# AMENAGEMENT DE L'ECO-HAMEAU DES GRANGES

## MÉMOIRE EN REPONSE AUX AVIS FORMULES PAR LES SERVICES DE L'ETAT

- Avis n° 2018-ARA-AP-00710 émis par la MRAE
- Avis de l'ARS en date du 19 janvier 2019
- Avis de la DDT en date du 26 décembre 2019

Extrait des profils de résistivité PE2 et PE3 concernant le secteur où des débris de matériaux inertes issus de l'activité du BTP ont été rencontrés dans les sondages – Étude Soldata réf. 00026467

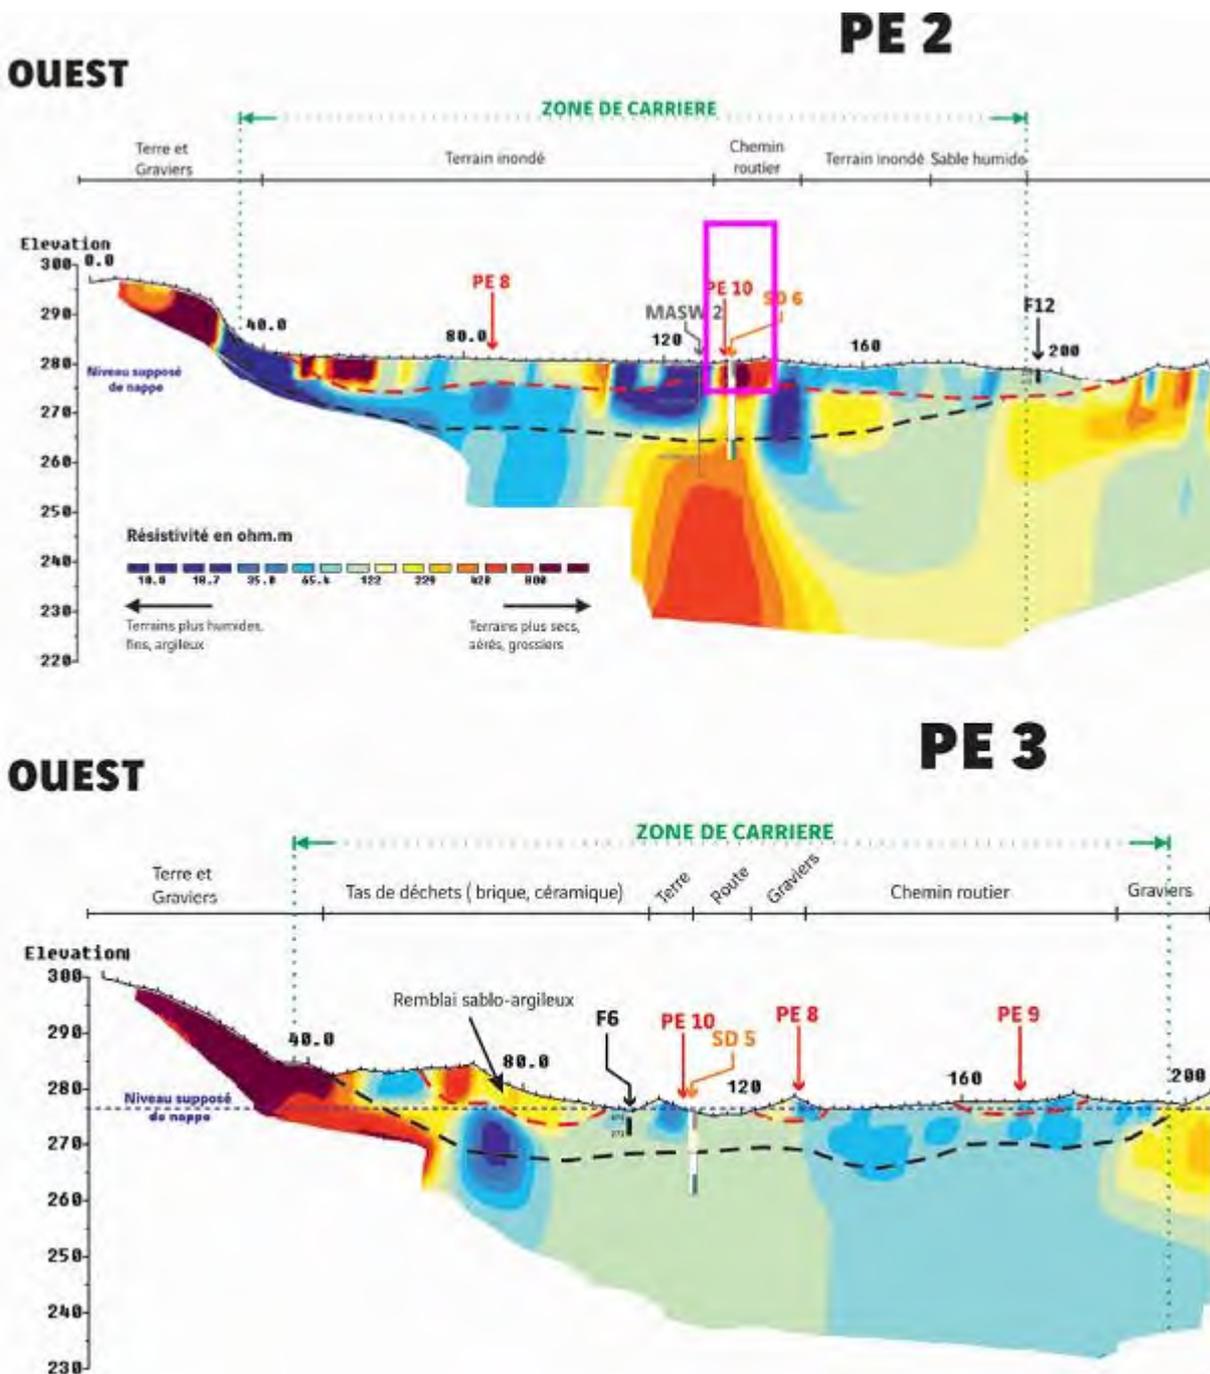
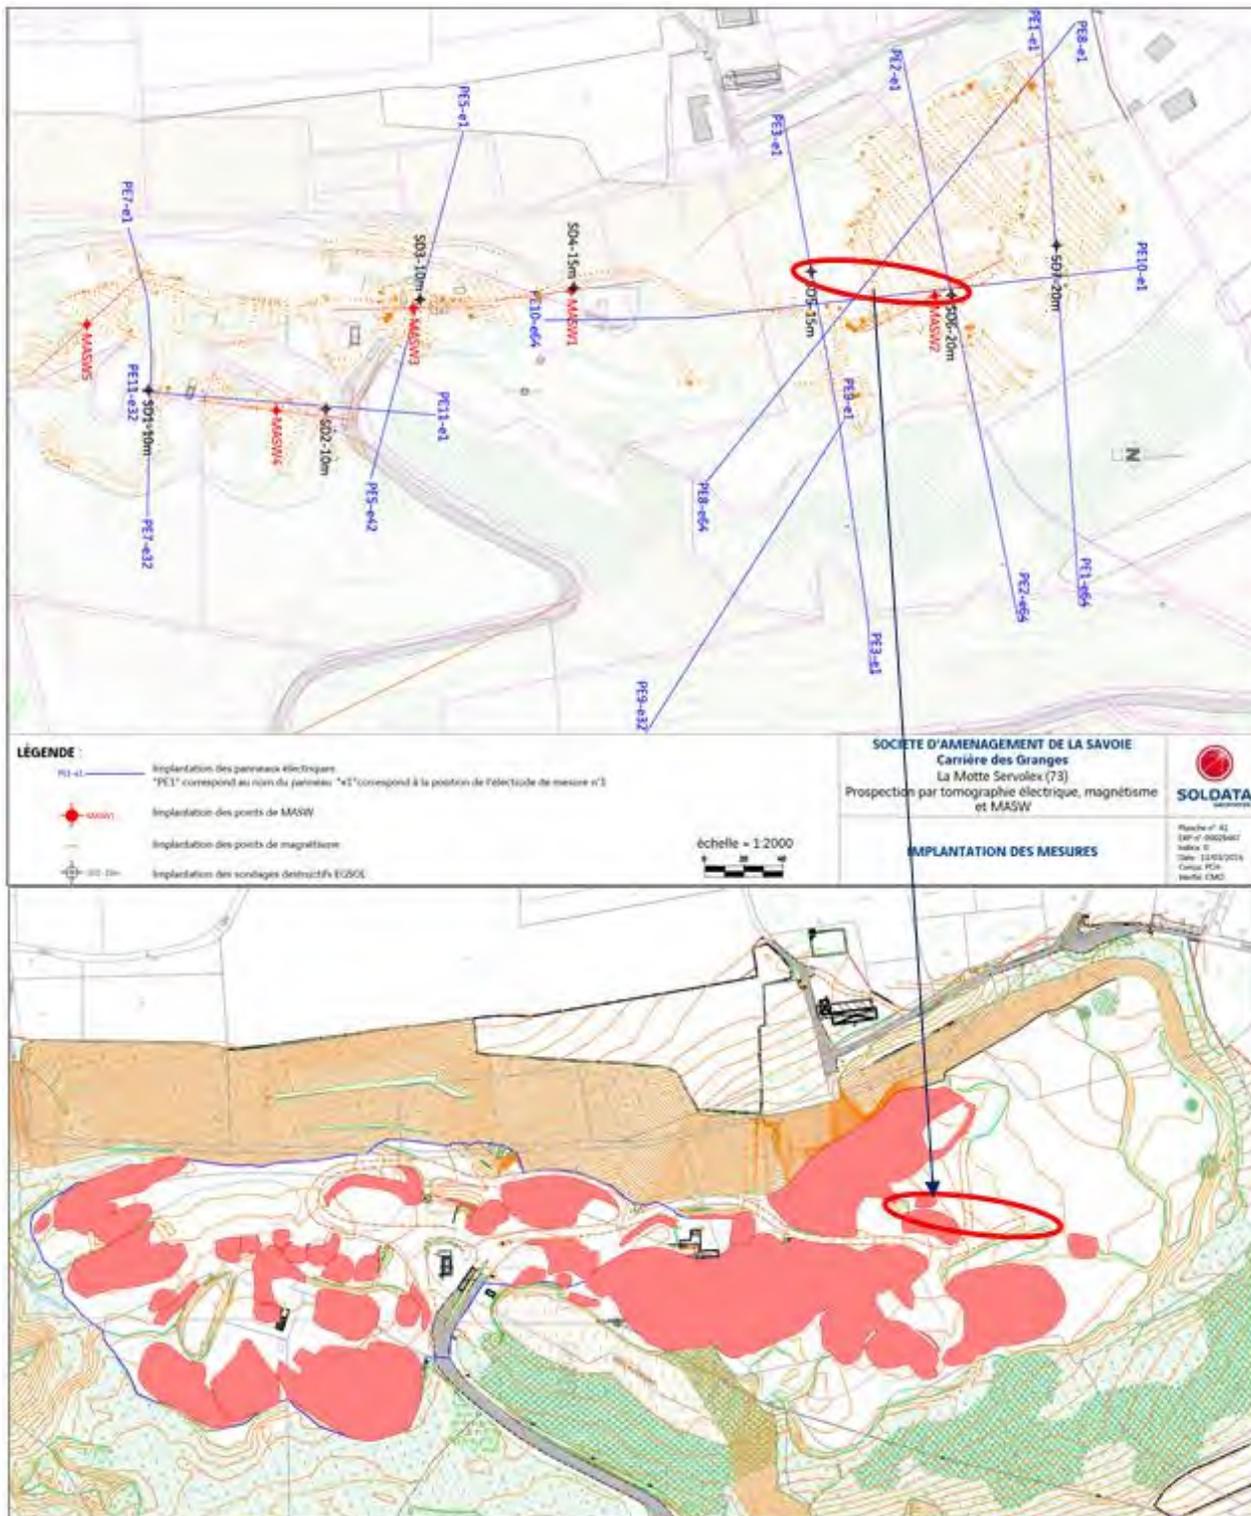
Les études géotechniques signalent toutefois la présence locale de matériaux inertes issus du BTP comprenant des éléments métalliques de type ferrailage béton, ainsi que des débris de type brique et carrelage. Ces matériaux ont été mis en évidence uniquement sur le secteur nord, sur les sondages SD5 et SD6 indiqués par un cercle rouge sur la carte précédente. Ces débris ont été rencontrés uniquement dans la première couche de sol entre 0 et 3.5 mètres de profondeur.

Le profil électrique réalisé au niveau du sondage SD6 identifie en surface un horizon très aéré ou avec des matériaux grossiers sur une largeur de 10 à 15 mètres de part et d'autre du sondage (cercle à l'échelle sur la carte précédente et secteur délimité par un rectangle rose sur le profil ci-dessous). Le recoupement du sondage et du profil électrique permettent d'évaluer l'emprise des matériaux inertes en présence.

Le profil PE3 à hauteur du sondage SD5 traduit moins nettement la présence des débris de matériaux du BTP observés dans le sondage SD5, il est possible que ceux-ci soit plus fins ou plus tassés.

**Aucune pollution des sols ni des matériaux constitutifs des remblais n'a été mise en évidence dans le cadre des études de sols réalisées. Des débris de matériaux inertes issus de l'activité du BTP sont identifiés localement en partie nord et comprennent des éléments métalliques pouvant être importants. Aucune pollution n'est toutefois identifiée sur ces matériaux.**

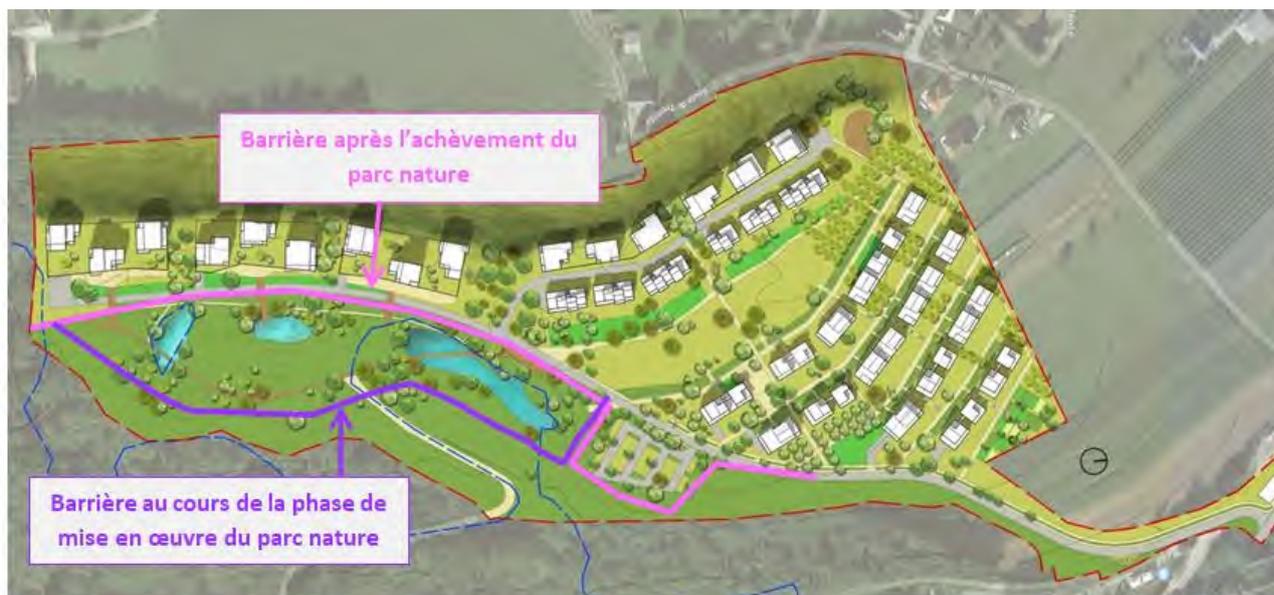
La voirie se situe dans le périmètre du plan de gestion de la zone humide de la Fontaine à Janon. Ce plan de gestion 2017-2022, porté par le Conservatoire d'Espaces Naturels de Savoie, prévoit la gestion de cet ouvrage.

Dans le cadre du projet, il est donc proposé de réserver l'accès aux modes doux et participer ainsi à la limitation des dérangements de la faune dans la zone humide.

En concertation avec le CEN, il est prévu la pose de buses de section carrée (1m) sous la voirie pour permettre le transit de la faune, notamment des amphibiens.
